## Technische Änderung zum SIHA3

Der Sicherungshalter SIHA3 wurde entwickelt, um eine Trennklemme zur Sicherungsklemme umzuwandeln zu können indem der Trennhebel durch den Sicherungshalter ersetzt wird.

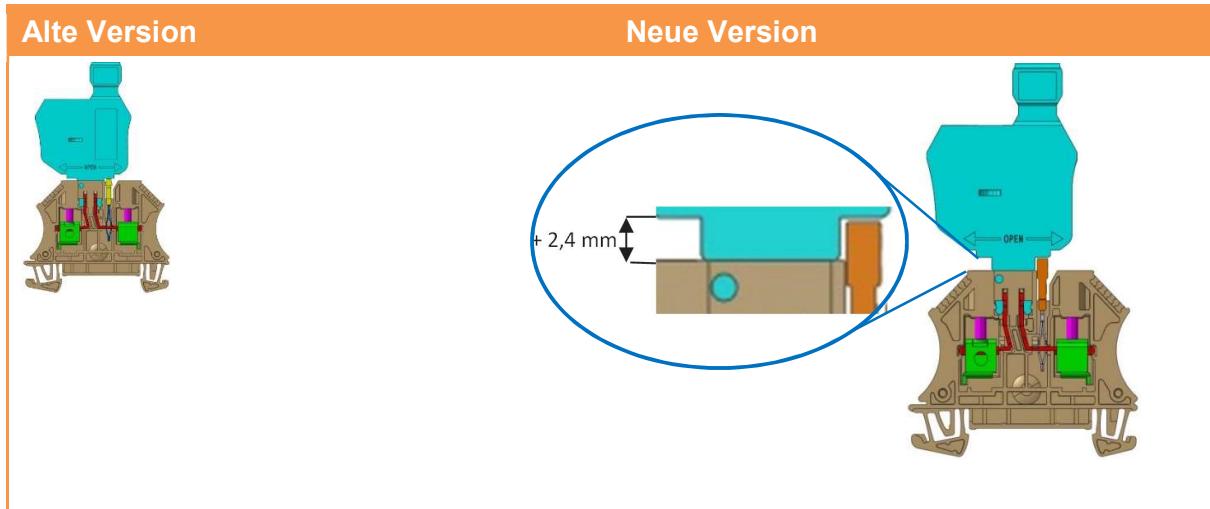
| Bauhöhe:                  | 2.4 mm höher                                 |
| LED -Version:             | LLC (low leakage current)                    |
| Benachbarte Trennklemmen: | Der Trennhebel lässt sich leichter betätigen |

Eindeutige Unterscheidungsmerkmale des "neuen" SIHA 3: eingravierte "2018" im Gehäuse  
Schwarzes Gehäuse

Der Sicherungshalter SIHA3 wurde geändert, um auch bei der W-Reihe die steckbare Querverbindung ZQV...N der A-Reihe (diese ist um 2,4mm höher als die steckbare Querverbindung ZQV...N der W-Reihe) einsetzen zu können.
